規制番号　名称	01-1327 八幡東4丁目35番　(S9-TCU)	運　用	2020年1月16日	製造番号	T45367
管制番号　名称	11327 八幡東4丁目35番　1012号「版4」	開始日時	0時24分　～	製造年月	2019年10月
				メーカー	(株)京三製作所

1　集中制御機更新工事（安全対策）
○主要機材
交通信号制御機　警交仕規第1012「版４」S9-TCU　LED専用　1基
制御機オプション　連動送出　1ユニット
D型配電盤(UC形サイズ)　NFB・切替器・コンセント付、停電対策用　1面
端末区間用無線伝送装置　電波方式　S9回線接続用　1基
OFDM方式無線LANタイプ
○撤去機材
U型集中制御用交通信号制御機　H8.8製造　1基（処分）
D型配電盤　窓有り　1面（処分）
2　撤去工事（単県）
○撤去機材
光学式車両感知器制御機・ヘッド　1車線用付　1基（処分）

規制番号　名称	1-1327　八幡東4丁目35番	運　用	H. 8年 9月 1日	製造番号	5L0217
管制番号　名称	161327　八幡東4丁目35番　　（U集中）	開始日時	15時00分 ～	製造年月	平成 8年 8月

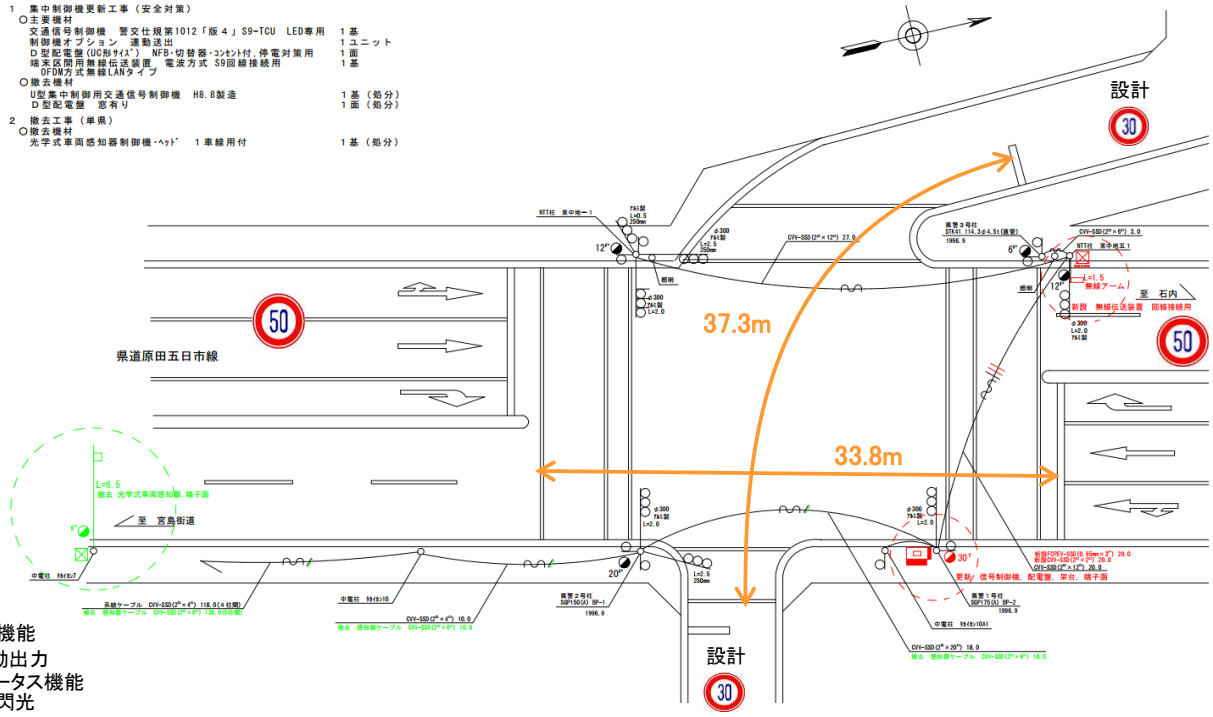
1P　[1P]																				
1　[1V]																				
2P　[2P]																				
2　[2V]																				
PU	109					109														
PL　（ ~~59秒~~ ）	13	5	2	3	3	18	6	2	3	4										
保安秒時（ ~~140秒~~ ）	85	5	2	3	3	27	6	2	3	4										
最長時間(秒)	110	110	110	10	10	110	110	110	10	10										
最短時間(秒)	6	0.95	0.95	0.95	0.95	6	0.95	0.95	0.95	0.95										
AB連動出力	A	B	B	B	B	B	A	A	A	A

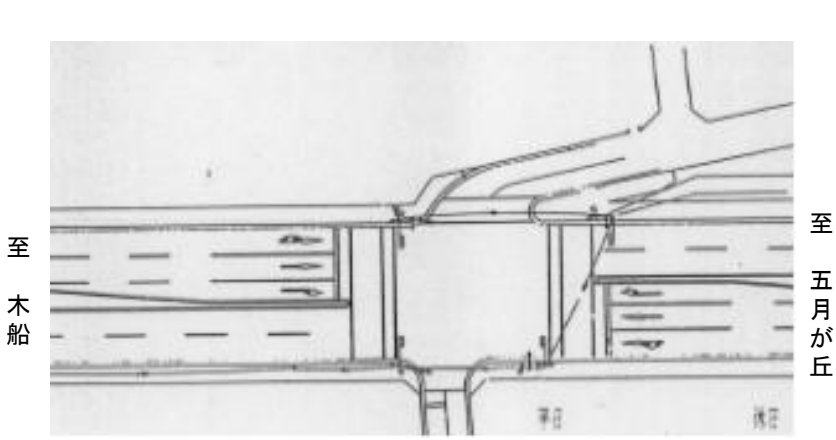
付加機能
　連動出力
ステータス機能
　S3:閃光(0:00～ 6:00) 廃止(9/7)

平成18年3月3日10時22分
中央側で、2PW　15 → 9に設定変更

1	2	3	4	5	6	7	8	9	10	11	12	13	14	15	16	17	18	19	20
1P　[1P]	―	―	‖	―	―	―	―	―	―	―	―									
1　[1V]	―	―	―	―	∧	―	―	―	―	―	―									
2P　[2P]	―	―	―	―	―	―	―	‖	―	―	―									
2　[2V]	―	―	―	―	―	―	―	―	―	∧	―									
保安秒時(~~90秒~~)	10	22	8	4	3	3	18	12	4	3	3									
最長時間(秒)	110	110	110	110	10	10	110	110	110	10	10									
最短時間(秒)	6	0.95	0.95	0.95	0.95	0.95	6	0.95	0.95	0.95	0.95									
AB連動出力	A	A	B	B	B	B	B	A	A	A	A
